工事計画届出書

高浜発電所第3号機

格納容器サンプ水位伝送器修繕工事

関西電力株式会社

更新後差圧検出器 計器仕様書抜粹

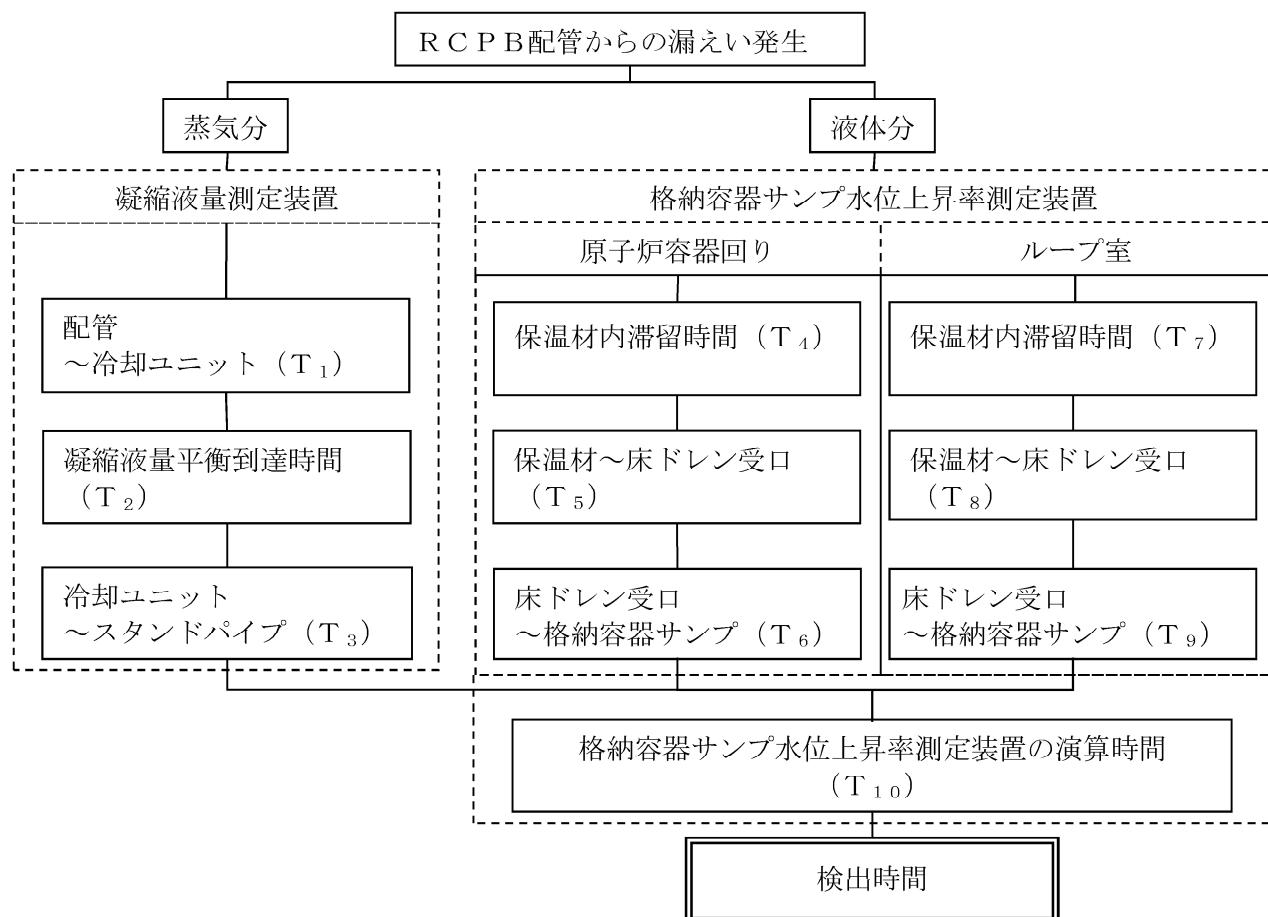
表1に、格納容器サンプ水位検出器の更新前後の検出器精度を示す。表1に示す通り、要求精度に変更はなく、検出器精度は更新前と比較すると同等以上となり、漏えい率検出に係る機能に影響を与えるものではない。(添付-1参照)

更新前浮力検出器 計器仕様書抜粋
